第2回 新大橋景観検討委員会 議事要旨

資料1 新大橋整備基本方針（素案）について

【現況イメージ】
模型写真 S=1/1000

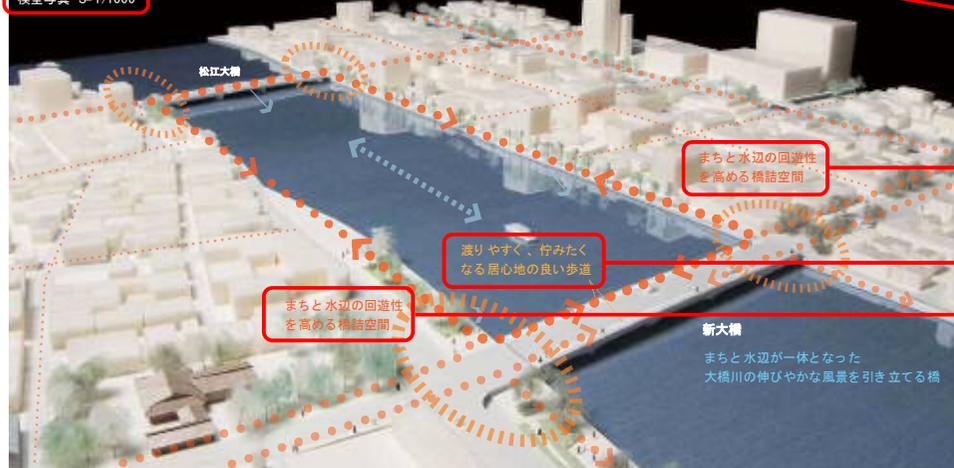
・他の委員の意見に基づけば、コンセプトの「伸びやかな風景を引き立てる橋」は、「伸びやかな風景に引き立てられる橋」とするのが適当。ここでデザインの方向性を決めないのであれば、「のびやかな風景に調和した橋」というぐらいに変えた方が良いのではないかな。

・コンセプトの2つは、「佇みたくなる居心地の良い橋詰空間」であって「渡りやすく回遊性を生み出す歩行空間」でないか。歩く場所と佇む場所の一般的な説明だと思う。

・「まちの回遊性を生み出す橋詰空間」は少しわかりにくいかもしれない。「せかせかと歩くだけでなく、手すりに寄りかかって川を眺めたりするような歩道にした方が良いのではないかな」といったような前回の意見を踏まえての表現だと思うが、「歩行空間」を「歩道」にした方がいいのかもわからない。「回遊性を生み出す」について、「橋詰空間」で終わるのがいいのか、置き換えられる言葉があるか事務局の方でも検討してもらおう。「伸びやかな風景を引き立てる」でも「伸びやかな風景と調和」でもどちらでも良いと思うが、小草委員の「周りの風景を引き締める」という言葉が非常にいいと思う。

- ・ まちと水辺が一体となった大橋川の伸びやかな風景を引き立てる橋
- ・ 渡りやすく、佇みたたずたくなる居心地の良い橋
- ・ 市民の居場所となる水辺空間や川沿いのまちへの回遊性を生み出す橋

①より適切な表現に修正 ②より分かりやすい表現に修正

【現況模型】

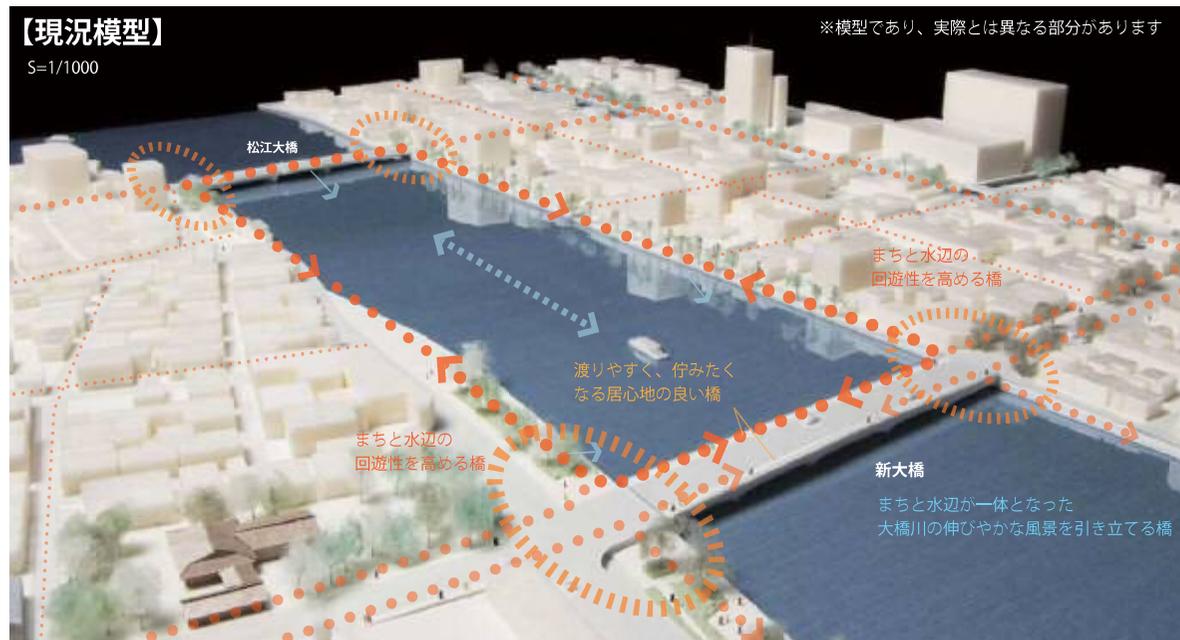
・①の「新大橋と松江大橋との関係性を際立たせるよう…モダンなデザインの橋とします」は賛成。新大橋が景観の主役の1つになると思っていたが、②で「水辺やまちの風景が主役になるように」とあり、橋の存在をなるべく消そう・無くそうとしている。その上、①に「オーソドックスな…」とあり、道路の延長線上の機能しかない橋をイメージしてしまう。新大橋が中心市街地活性化につながるような橋として存在し、積極的にその存在をアピールする必要があると思う。最初から「オーソドックスかつシンプルな形態」と決めつけるのはいかがなものか。

・②で「水辺やまちの風景が主役になる」とあるが、両岸に残さなければならない非常に美しいまち並みが形成されているとは見えない。その景色を主役にするのはどうか。むしろそういう景色を引き締める役割が新大橋にあるのではないか。引き締めることは主役になるということになる。後々、松江のシンボルになる可能性を秘めた形体として必要。

・車道と歩道を完全に分離することができるかどうか分からないが、どこにでもある橋をかけようとしているという捉え方をされてしまうのは問題。例えば全体方針に「行ってみたいくなる」、「渡ってみたいくなる」などの言葉を加えるのはどうか。

・「橋詰には座って橋を眺められるような溜まり空間をつくります」について、重要性はわかるが、設計はこれからであり、傾斜がつくなどいろいろな制約がある中で、ここまで具体的になくてもよいのではないかと。橋詰というと、橋と現道との取付部分・隅切り部分をイメージした。そこで必ず座って見ることができるかどうか現時点では断言できない。もっと広い範囲を橋詰というのなら何の異論もない。

・人によって「橋詰」の位置の捉え方が違うということが分かった。「座って眺められる溜まり空間をつくります」を全体方針で取り上げる考えもある。橋詰空間をつくることは目指すことであると思うが、橋の取付部分は勾配がきつくなるので、実際に座って橋や川を眺めるにあたっては、どこが心地よさそうなのかうまく選びながら溜まれる場所を探していただきたい。橋と道路がぶつかる場所に限定せず考えたほうがよい。

- ・設計方針①の「オーソドックス」は外す。

- ・設計方針に「橋に行ってみたくなる」というようなことを追加する。
- ・「座って橋を眺められるような溜まり空間を設ける」ことを設計方針④ではなく、設計方針①の中に盛り込むことを検討する。
- ・委員会として、基本的な橋梁形式は桁橋とする。
- ・パブリックコメントにテーマの設問を加える。また、案の間2、間4は任意の設問であることを明示する。
- ・上記のほか、新大橋整備基本方針、パブリックコメント（アンケート、資料）の検討・修正は本日の意見を踏まえて事務局が行い、委員長が確認したうえでパブリックコメントを実施する。

- ・新大橋と松江大橋の関係性を際立たせるよう、城下町の雰囲気を受け継ぐ松江大橋に対して、新大橋はまちの新たな賑わいにつながる、モダンなデザインの橋とします。
- ・長い年月を経ても見飽きない橋とします。
- ・松江大橋や大橋川の両岸など重要な視点場に囲まれているため、眺める場所（距離・角度）や時間帯によって、異なる表情を楽しめるデザインとします。
- ・遠景では大橋川の風景になじむシンプルで美しい形態と、近景では洗練された意匠とを持ち合わせ、訪れた人が渡ってみたい橋とします。
- ・橋詰付近には、座って橋と水辺の風景を眺められるような溜まり空間をつくります。
